「共の会」事前質問(2025.10.21)

●イチエフ事故原因追求 2号機

図1 評価モデル

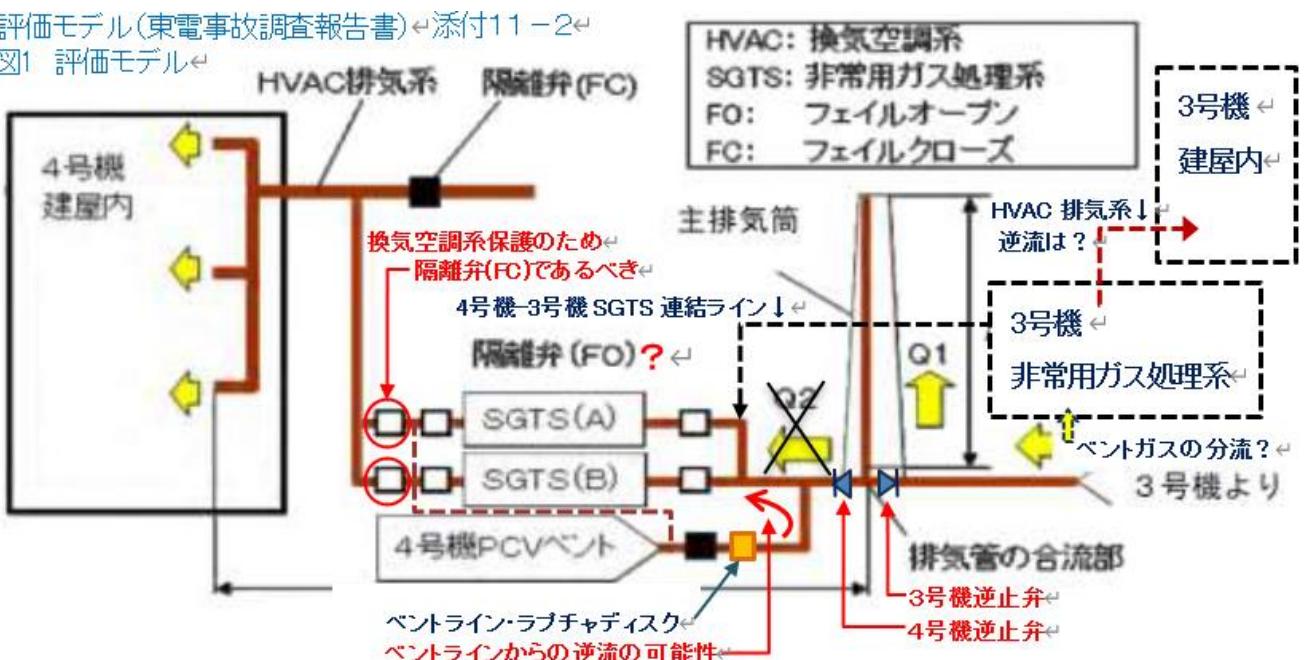
Q4. 4号機水素爆発の原因として 3号機格納容器からのベント流の回り込み（逆流）ルートを考えた場合、設計上は、多重の逆流防止が図られています。物理的に逆流の可能性はないものではありませんか。

3号機の格納容器・圧力抑制室ベント弁のAO-218弁については、通常待機時 閉/電源喪失時 閉の空気作動弁です。また、ベントは、非常用ガス処理系フィルタトレインを経由しない耐圧強化ベントラインにて行つております、よって添付11-2(2/2)の図1評価モデルとなります。

「非常用ガス処理系(SGTS系)を経て排気筒からベントガスを放出する設計です。」は、ベントガスが「SGTSフィルタトレインを通過する」という意味ではなく、「SGTS系の配管を通過する」という意味です。なお、追記頂いた図のうち、「3号機逆止弁」および「4号機逆止弁」は実際には設置されておりません。

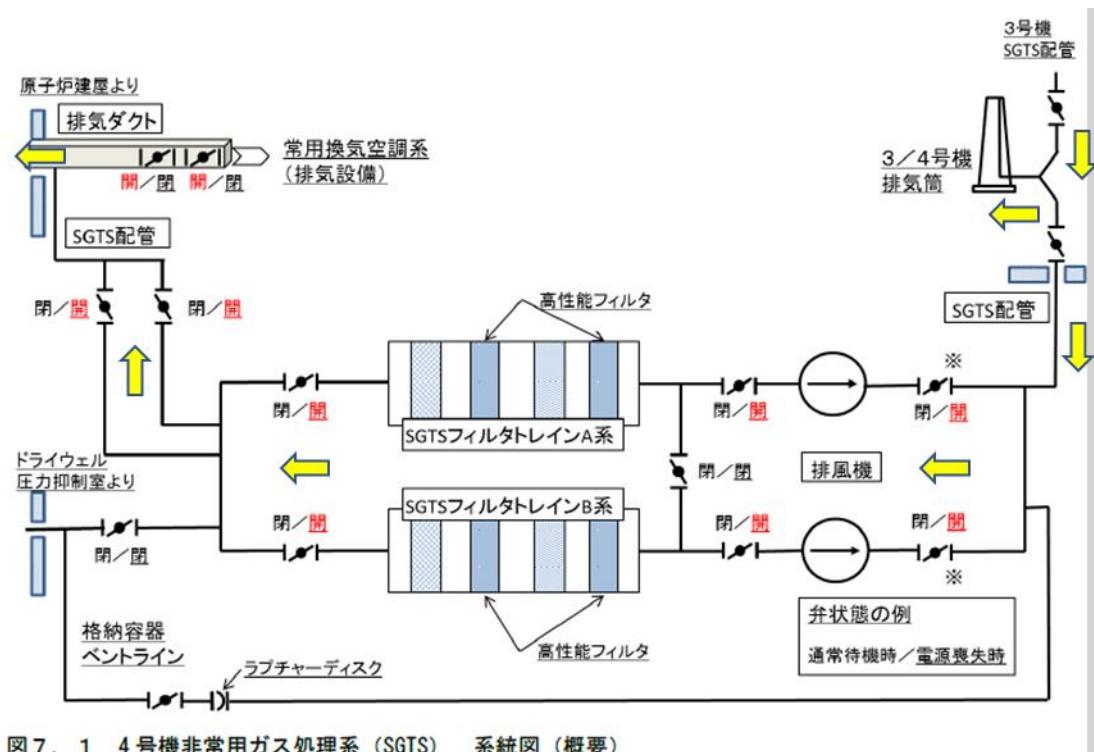
- ・3号機のベントが、AO-218弁、耐圧強化ベントラインにて行っているなら、直接排気管の合流部に向い、主排気筒に逃げる。なぜ「①SGTS系の配管を通過する」のですか。図1元の評価モデルとは違っていませんか。
- ・原子力規制委員会の見解では「3号機で発生した水素が同号機の格納容器ベントの際、②ベントガスと共に3号機SGTS系の配管から4号機SGTS系の配管を経由して4号機原子炉建屋内に流入(逆流)してきたものと考えられる。」…即ち、「4号機逆止弁」によって、3号機ベントラインから排気管の合流部に向い4号機に逆流する流れ(図:Q2)を否定した上で、SGTS系の配管に回り込み、逆流してきた。…とされています。

‘①、②何れの場合であったのか、評価モデルの再検証、整理が必要です。その上で「4号機原子炉建屋へ流入した割合の評価」について、改訂・再評価が必要ではありませんか。

図 7. 1 4号機非常用ガス処理系 (SGTS) 系統図 (概要)

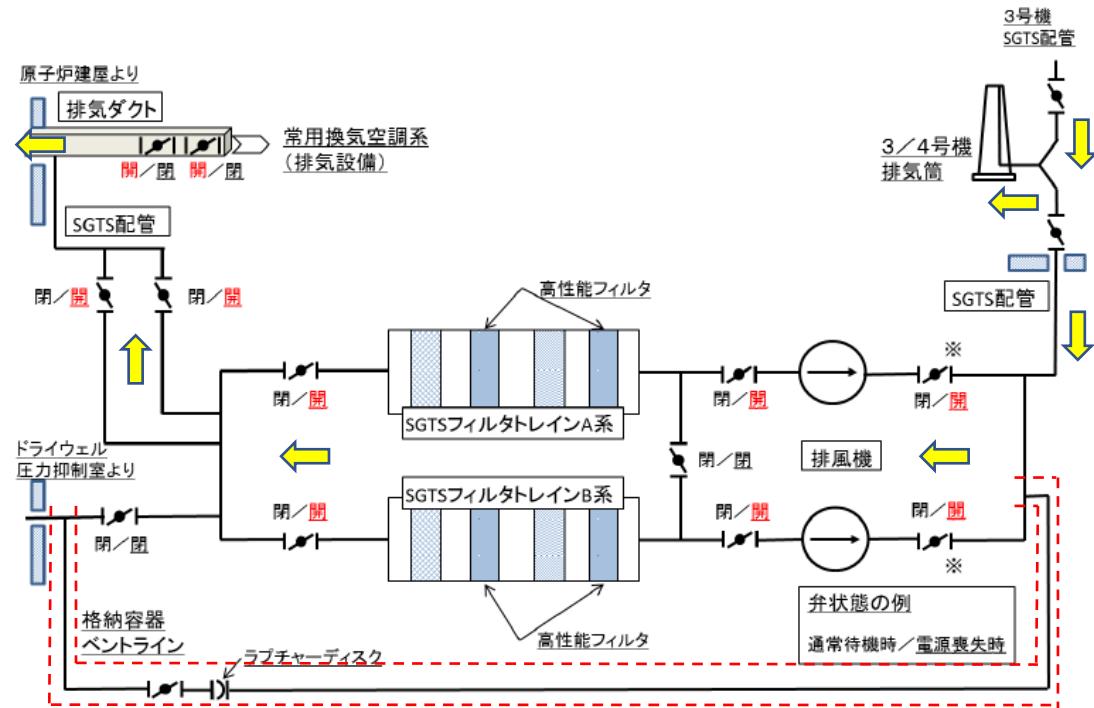
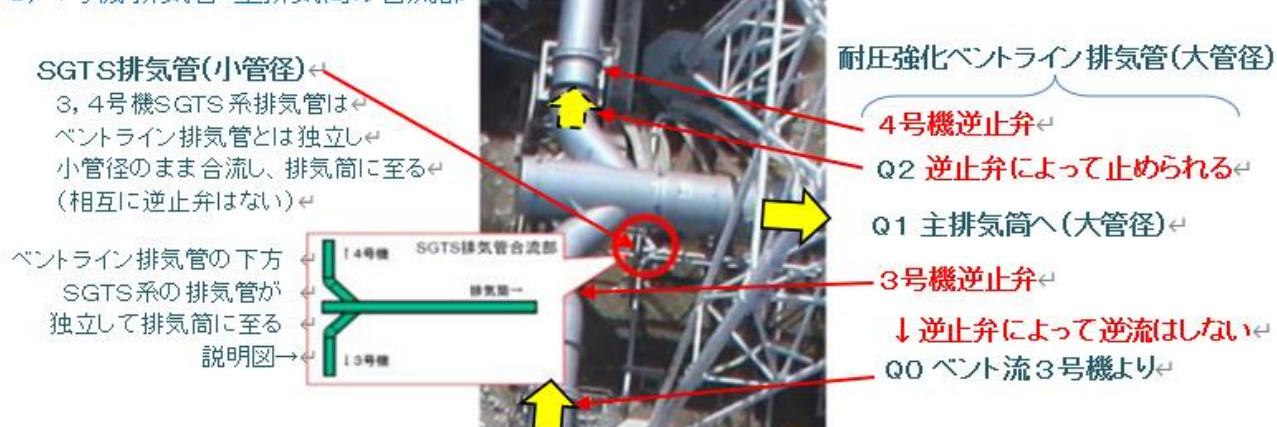
*なお、ベントライン排気管とSGTS排気管との独立構造は、下図・写真的説明で示されています。

耐圧強化ベントについては、SGTS フィルタトレイン等を迂回する形で設置しており、原子力規制庁作成の下図（図 7）に赤色の破線で示しました。なお、黄色の矢印は、前回の共の会にてお示しした 3 号機からの水素を含むベントガスの流れになります。

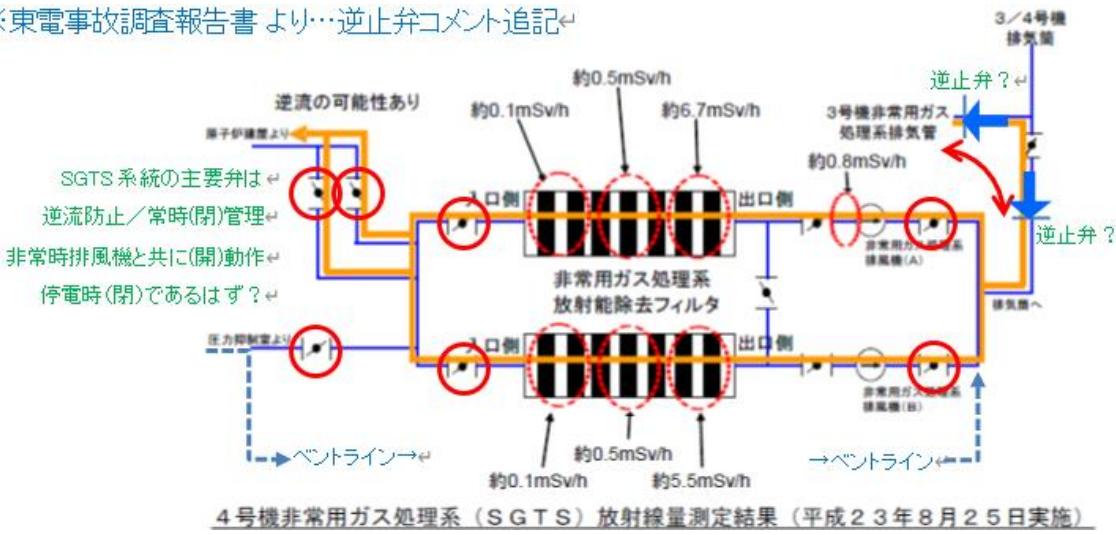
非常用ガス処理系は、事故時に機能するために（排風機運転・弁開操作）非常電源が準備されています。しかし電源喪失となれば排風機が止まり負圧を維持できないので、隔離弁が開状態となるのは危険です。建屋に通じる HVAC -SGTS 非常用ガス処理系は運転をしていない時の通気・逆流を避けるために、隔離弁は（電源喪失時閉/FC: フェイルクローズ）を要します。（又は建屋側に回り込み防止の逆止弁が必要です。）評価モデルの非常用ガス処理系 (SGTS) 及び HVAC 系との隔離弁は無電圧開 (FO: フェイルオーブン) で、

電源を失った時に開となる隔離弁であれば、異常がない時でも、SGTS 電源を切ると排風機が止まり、建屋空調系との「隔離弁」までが開く。(建屋空調系-SGTS-ベントライン-排気筒がつながってしまう。) 又、全電源喪失事故(非常電源を失うと)全ての隔離弁が開き、建屋空調系(人)が放射能汚染域 SGTS-排気筒とつながる。(逆流の危機にさらされる)。非常用系統としてありえない重大な設計ミスではありますか。

事故責任を伴う非常用設備の設計上の問題点です。設計図書、メーカご確認の上、回答を頂けませんか。
(回答)

非常用ガス処理系は、事故などの場合には、自動的に常用換気系が閉鎖し、非常用ガス処理系が作動を開始することを原子炉設置変更許可申請書に記載しております。事故時に機能する必要があるため、非常用ガス処理系に設置される弁において、建屋からの排気が流れる流路に設置されている弁は、何らかの異常があった時には開(F0: フェイルオーブン)となる設計となっております。

図1 評価モデル

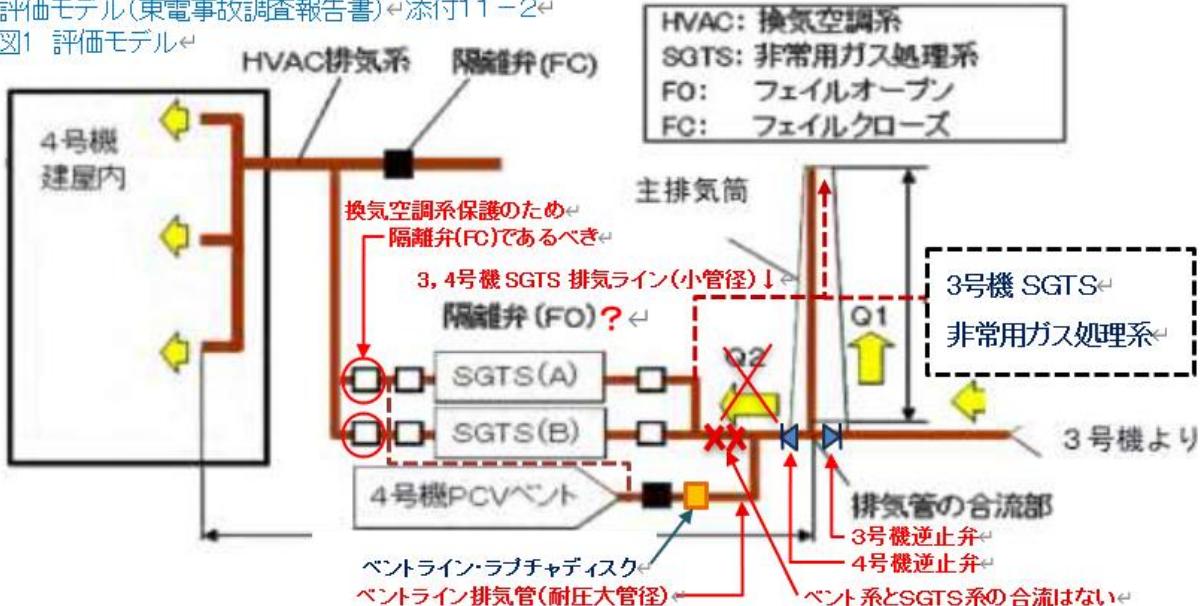
Q1-12. Q4-2. 10月継続質問… ((逆流量) 評価モデルの再構成が必要です。排気筒内の構造次第ですが、) 大気に逃げる流れの中で、小管径 SGTS 系への逆流が生じるのか。逆流量水素が4号機爆発の要因になり得るのか。「3号機から4号機原子炉建屋へ流入した割合の評価」に、改訂・再評価が必要ではありませんか。

流れ込み評価にあってはご指摘のような配管径による効果についても評価式に含めています。
また、より詳細に配管をモデル化し解析コード(GOTHIC)を用いて評価を実施した場合にはベントガスの約35%が4号機に流れ込む結果となりました。(「未明解報告書添付資料3-10」)
4号機の爆発については、3号機の格納容器からのベント流の回り込みによる水素が原子炉建屋に蓄積し発生したものと考えています。

参考 3 : FV設備の概要

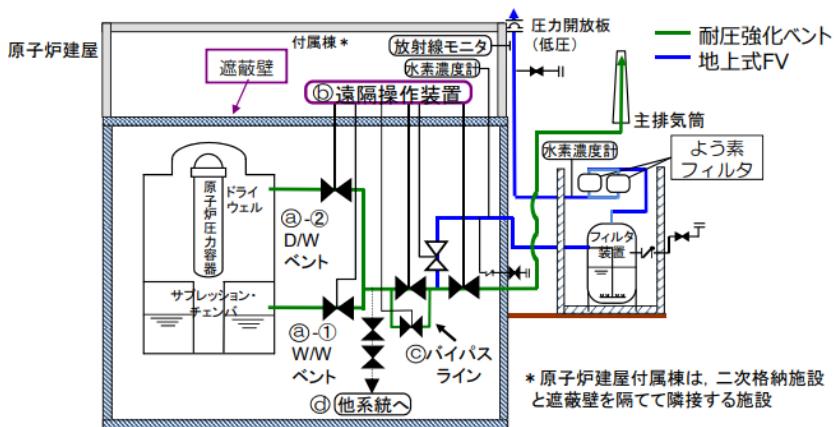
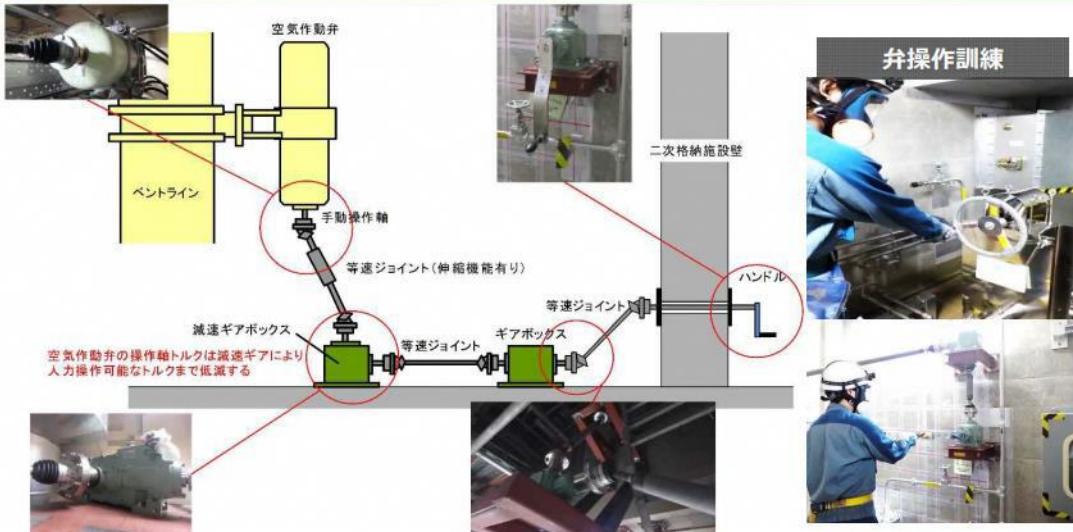
Q1-19. Q6-1. 8月継続質問（参考3：FV設備の概要／人力遠隔操作のリスクを指摘…回答をください。）過酷事故・地震が引金であれば原子炉建屋の気密は損なわれ、行動ルートを含め線量が上がるリスクが高い。

格納容器の破損防止対策として、ご提案のような自動安全弁・ベントラインの対策等は検討しておらず、フィルタベント操作に関しては、下図の通り、電源喪失時においても、バックアップとして、原子炉建屋内の非管理区域で、管理区域内に比べ容易にアクセスでき、事故時の放射線影響少ない場所において、手動にて遠隔操作が可能となっております。)

福島県殿の海水と海底土のデータ

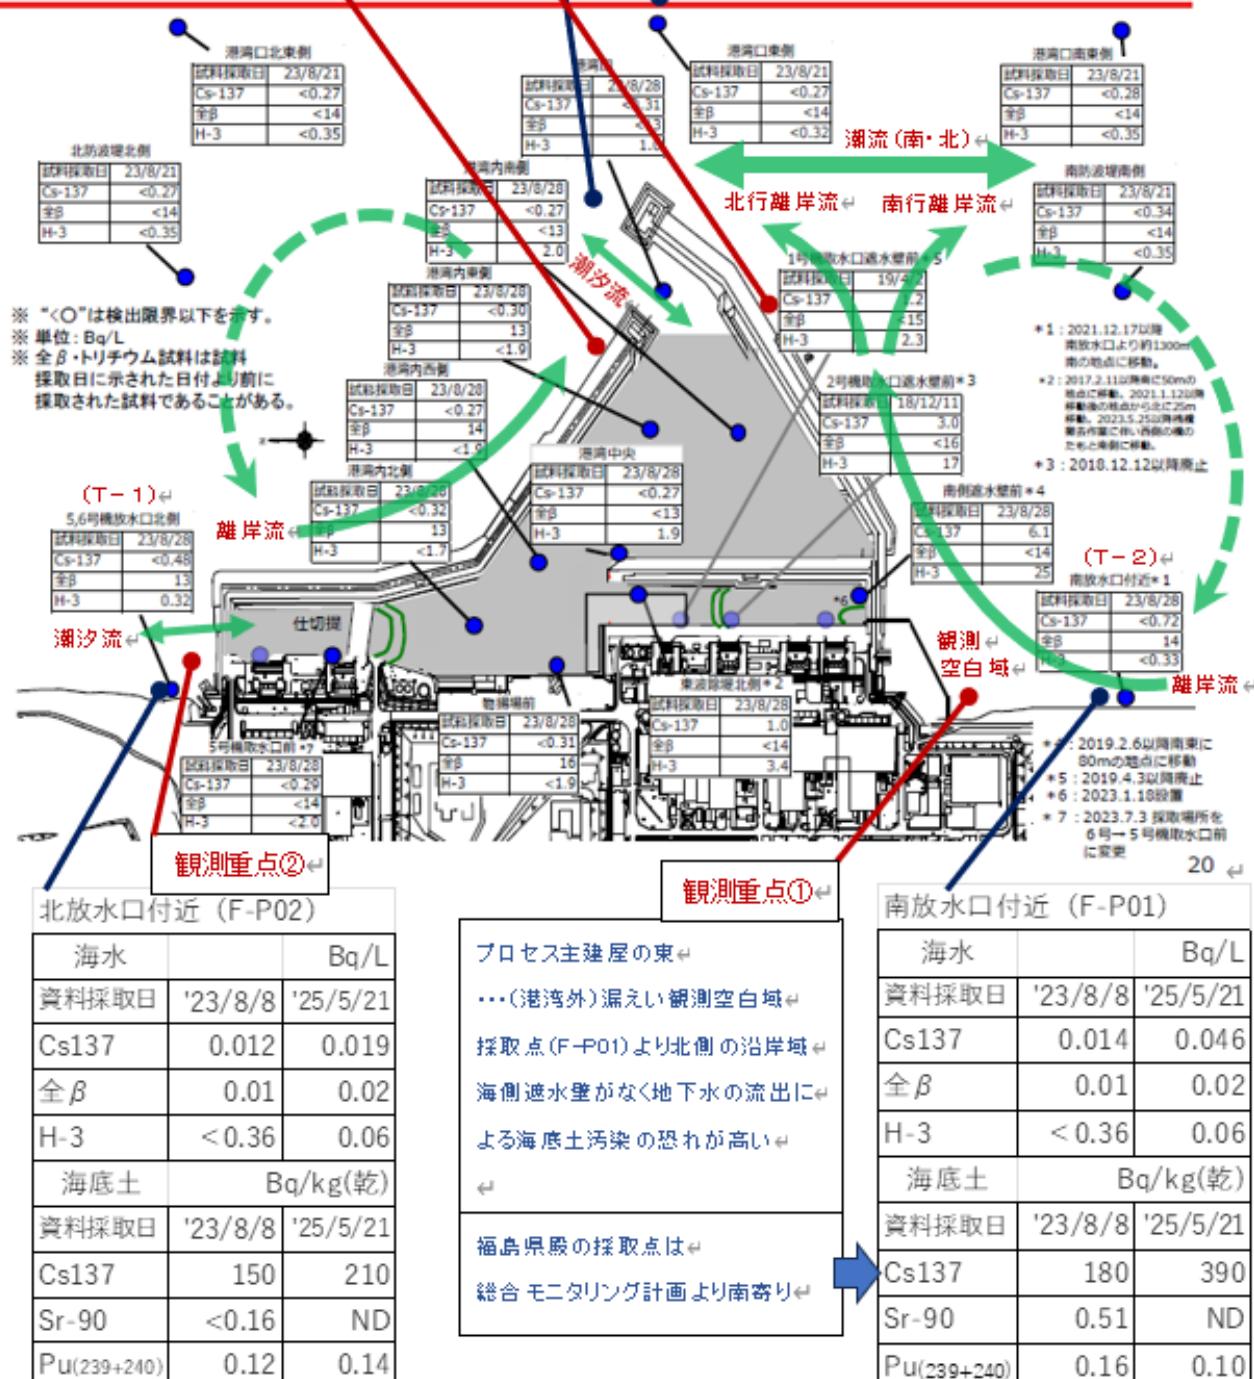
総合モニタリング計画は周辺海域の汚染実態の把握に海水と海底土の分析結果を併せて監視・分析することを求めています。

(離岸流に洗われる)環境観測空白域
堤防外縁の生態系汚染は外洋に連なる

Q2-17. Q6-1. 10月継続質問… (前回ご回答に下記質問に対する回答は含まれておりません。)
福島県モニタリング結果からは、**港湾口付近の海底土は、(港湾の影響が考えにくいはずの南北放水口付近の海底土と共に)港湾から離れた海域に比べて明らかに濃度が高く、今なお増減、流出傾向が見られます。**
14年、日々2回の潮汐流により舞い上がり港湾口から流出、K排水路の付け替えでリスクは高まっています。
海底土のサンプリング・分析において、**港湾内外の比較モニタリング、流出調査**は行われているのですか。
